Dykkar ref.	Vår ref.	Saksbehandlar	Dato
	PLAN-20/00011-34	Jan Rune Jacobsen +47 95104369	11.06.2021

Reg.plan Vike sentrum - Ny avgrensa høyring

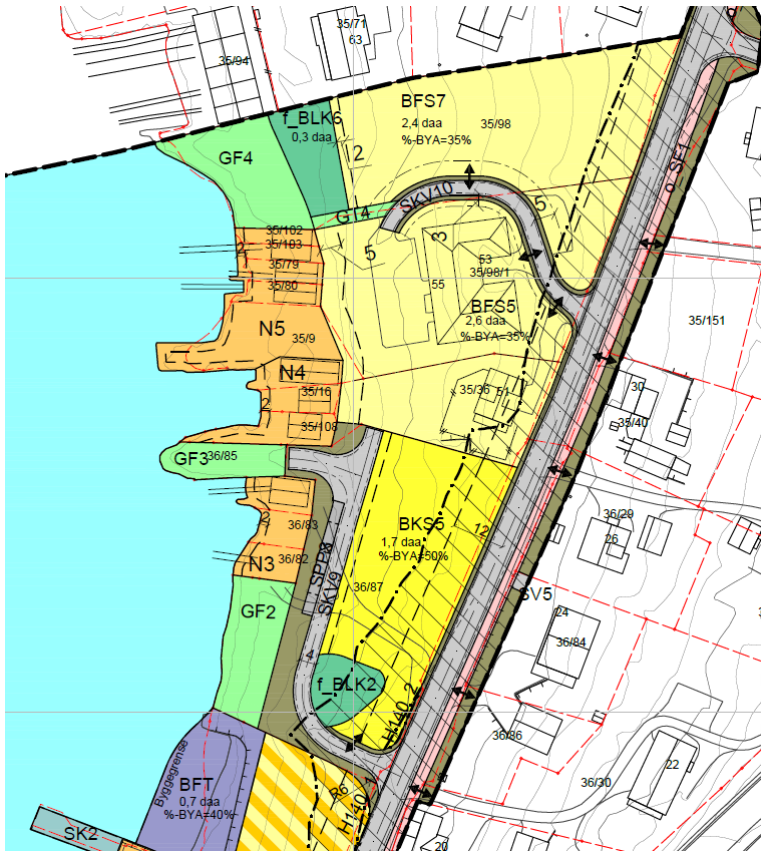
Vi viser til tidlegare avgrensa høyring, der foreslått turveg langs fjøra var tatt ut av planen etter vedtak i Vestnes kommunestyre. I denne høyringa fremma Statsforvaltaren motsegn, ettersom konsekvensen av å ta ut delar av turvegen var at friområdet GF 4 vart utan tilkomstveg (i planen). I tillegg oppmoda Statsforvaltaren sterkt Vestnes kommune om å legge inn igjen turvegen bak nausta i område N4 og N5.

Det er derfor laga 2 alternative forslag til revidert plankart. Begge inneheld veg til friområdet GF4 og leikeplassen BLK6 etter dagens veg ved Bårdsplassen. Alternativ 2 inneheld i tillegg turveg (GT5) bak nausta på område N4 og N5, slik Statsforvaltaren oppmoda om. Sjå alternative plankart nedanfor.
